Van: [REDACTED]
Verzonden: maandag 4 juli 2022 10:02
Aan: [REDACTED]@overijssel.nl
Onderwerp: Aanvraag 2022-004875 Grondwateronttrekking NX Filtration Hengelo

Bedankt voor het toesturen van de aanvraag voor grondwateronttrekking voor onbepaalde tijd proceswater NX filtration, Haaksbergerstraat 51 te Hengelo. Het betreft de aanvraag voor een grondwateronttrekking ten behoeve van proceswater voor het bedrijf op het High Tech Systems Park aan de Haaksbergerstaat te Hengelo, hiervoor is 80 m3/uur voor benodigd. Gebruik van drinkwater (leidingwater) als proceswater is hierbij uitgesloten, als proceswater wordt grondwater gebruikt. Voor de grondwater-onttrekking worden een viertal verticale onttrekkingsbronnen geplaatst.

Figure 1- Boormonsterprofiel at the project locate- Dinoloket

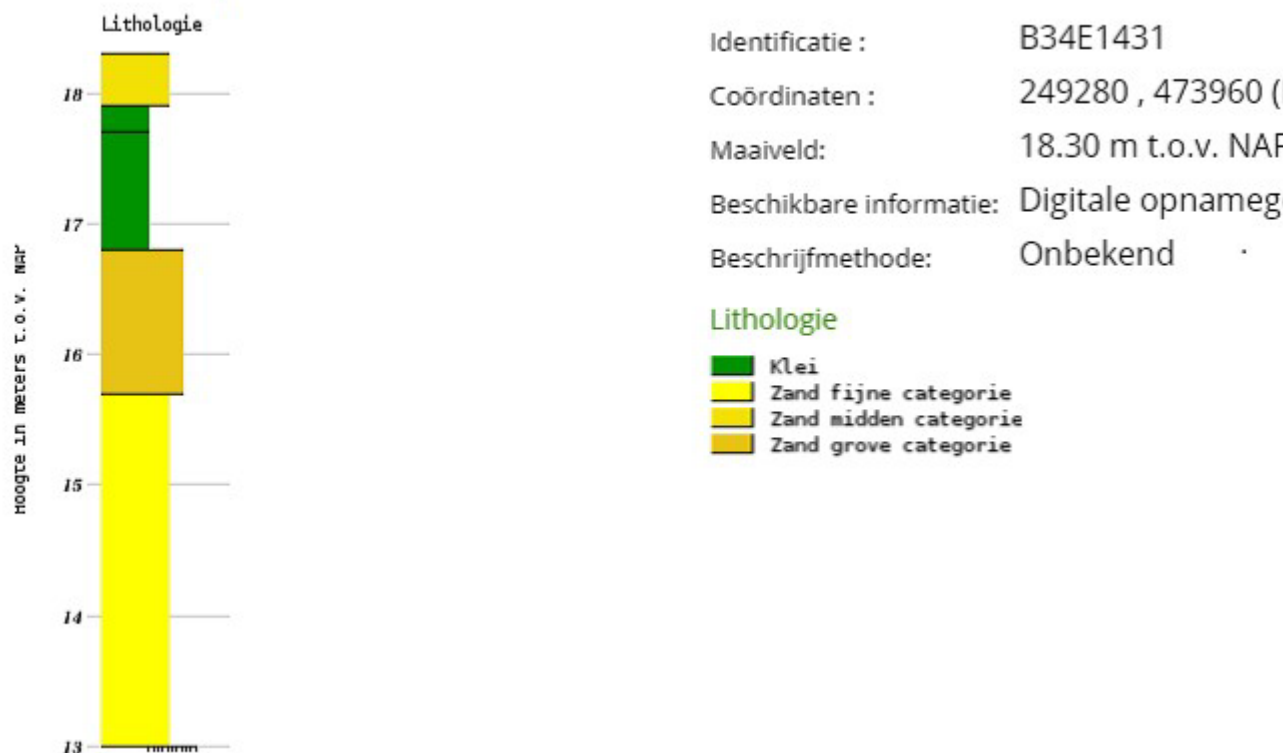
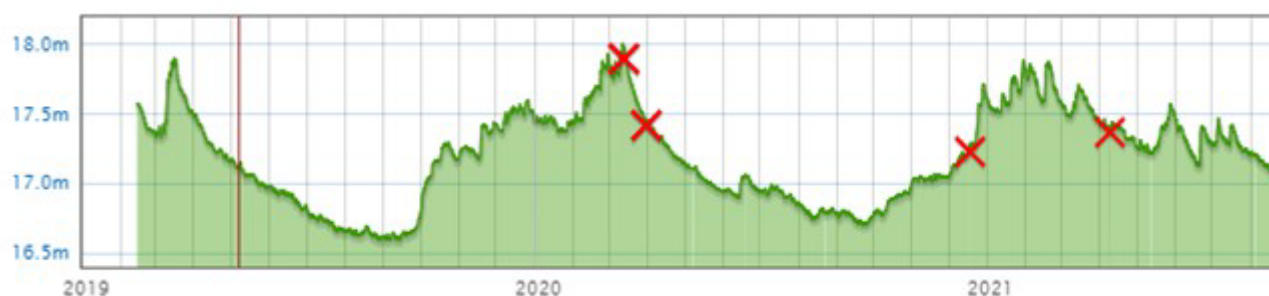
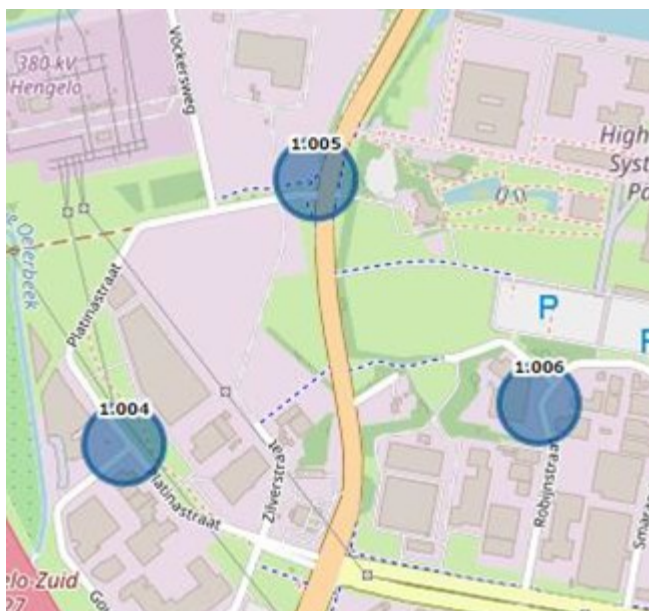
- Bij het geohydrologisch rapport is de schematische bodemstructuur gepresenteerd volgens REGIS, Dinoloket data en boringen die verricht zijn op de projectlocatie. Op basis van deze informatie merkt de schrijver in hoofdstuk 6 op dat de bronnen een diepte hebben van 18 tot 20 meter minus maaiveld en aanwezig zijn in een fijn zandige laag. Dit wijkt echter af met boorstaten die voorhanden zijn in Dinoloket. Boring B34E1431 en B34E0119 laten op deze diepte echter een grove zandlaag zien waarbij ook grindig tot sterk grindig materiaal voorkomt. Ons inziens zijn de kD-waarde waarvan uitgegaan is in de rapportage aan de lage kant, met grof en grindig materiaal zullen deze hoger uitvallen.
